**AVIS DÉLIBÉRÉ DE LA MISSION RÉGIONALE
D'AUTORITÉ ENVIRONNEMENTALE PAYS DE LA LOIRE
DEMANDE D'AUTORISATION ENVIRONNEMENTALE
TRAVAUX DE CRÉATION DE DIGUES SECONDES
POUR LA PROTECTION MARITIME SUR LES COMMUNES
DE PUYRAVAULT ET DE CHAMPAGNÉ-LES-MARAIS (85)**

N°MRAE : PDL-2020- 4733

VISION D'ENSEMBLE
DES TRAVAUX PREVUS

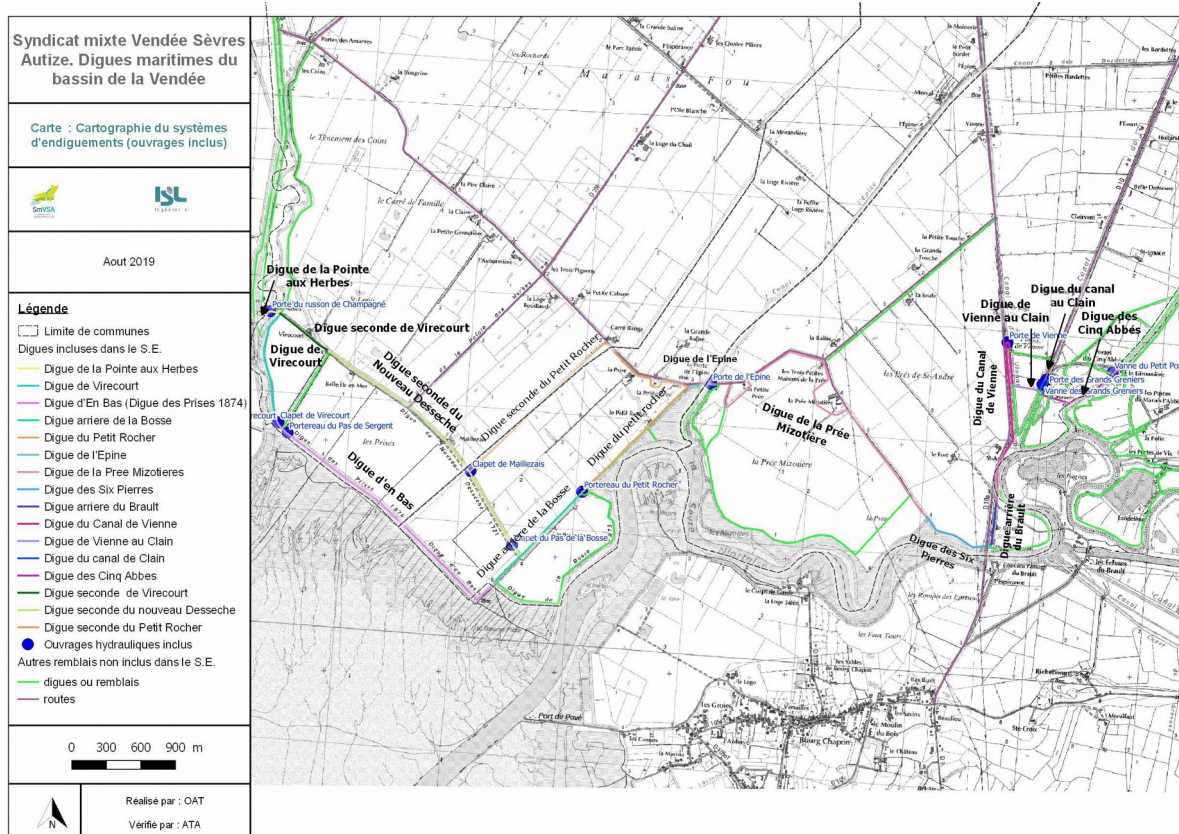
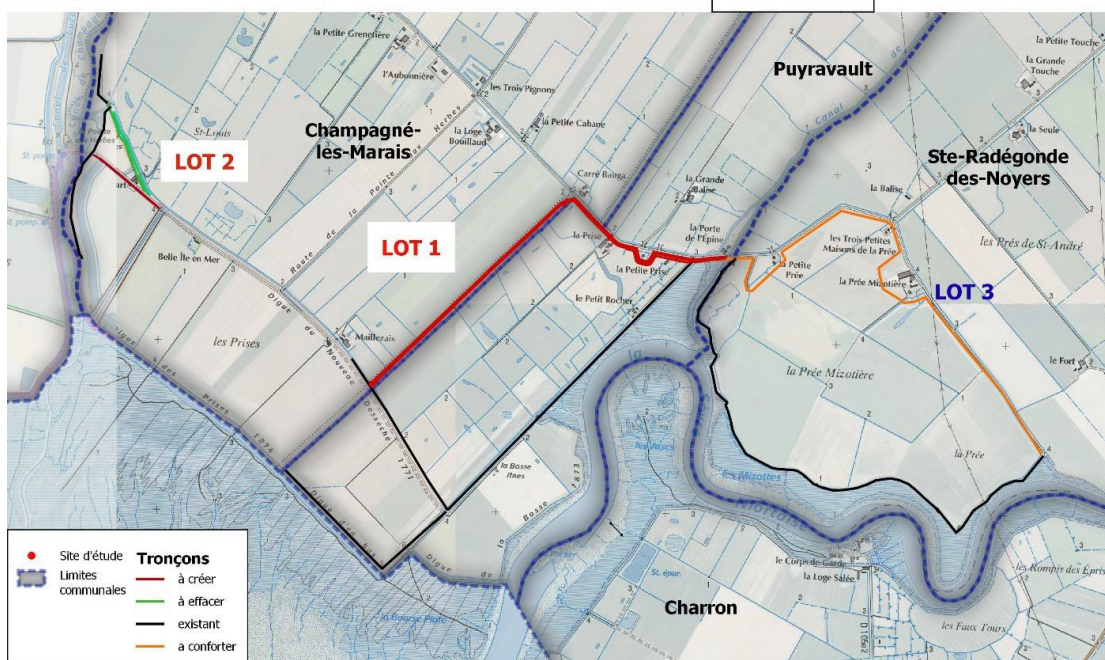
La MRAe constate que le projet présenté ne prend pas en compte tous les travaux prévus au titre de l'ensemble du système d'endiguement. Il en résulte un risque de mauvaise appréciation des impacts qui peuvent se cumuler au fur et à mesure des réalisations.

La MRAe recommande d'intégrer dans le périmètre du projet l'ensemble des tranches constituant l'unité fonctionnelle de digues secondes au fond de l'anse de l'Aiguillon et de resituer cette unité fonctionnelle dans l'ensemble du programme d'endiguement et de ses effets sur l'environnement.

Zones protégées (extrait du dossier).

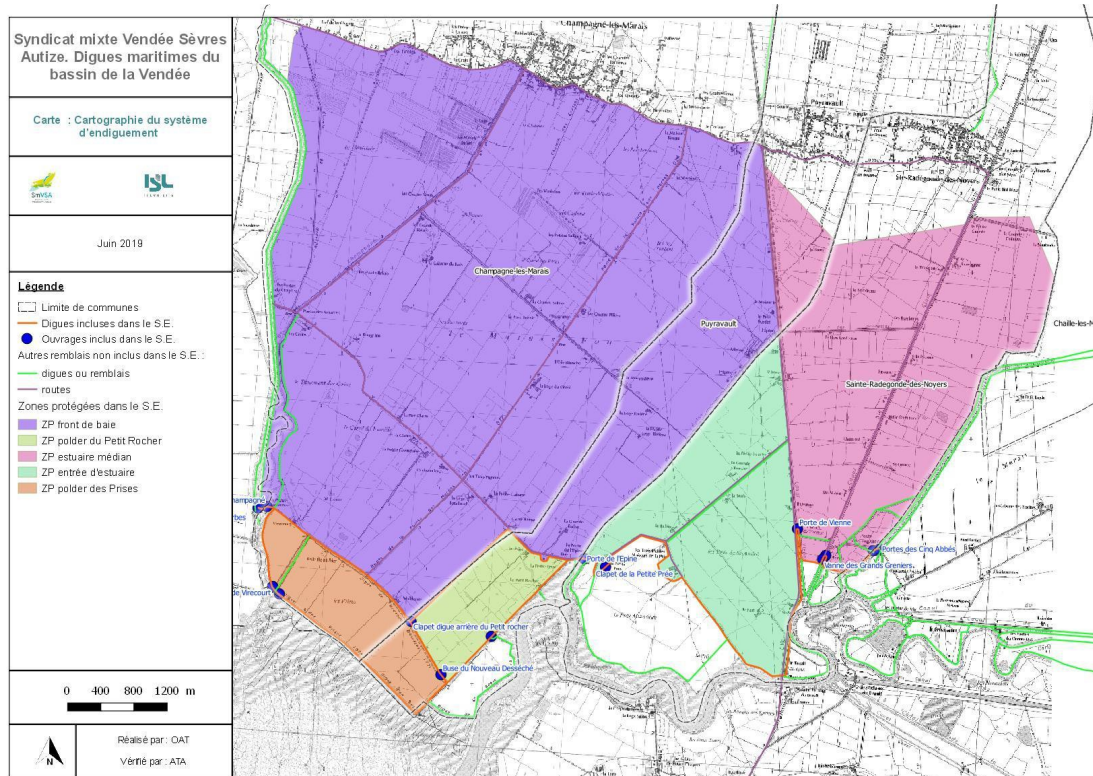
Les deux digues contribueront à la protection contre les submersions marines de la Zone Protégée (ZP) dite « Front de Baie » (voir carte ci-après). Le dossier intègre une autre action de travaux nécessaire pour rendre cohérent le dispositif de protection de cette ZP, à savoir l'édification d'un tronçon de digue première de près de 200 m, entre l'extrémité est de la digue du Petit Rocher et le canal de l'Épine. Les travaux sur ce tronçon sont bien prévus au PAPI, mais dans le cadre d'une autre fiche action : V 7-7-2 (confortement et rehausse de la digue seconde de la Prée Mizottière). L'articulation de cette action avec le présent dossier est à clarifier.

Il serait utile d'explicitier l'articulation avec le présent projet (y compris en matière de cotes) et l'état d'avancement des actions programmées sur les ouvrages alentour, notamment les ouvrages de gestion hydraulique et portes à la mer, dispensés d'étude d'impact par décisions au cas par cas référencées n°2018- 2987 (porte de l'Épine) et 3386 (ouvrage hydraulique de la pointe aux Herbes) courant 2018, étant précisé au dossier que les travaux de renforcement et de rehaussement des points bas des digues premières (excepté le tronçon évoqué ci-avant de 190 m) sont quant à eux différés de deux à trois ans.
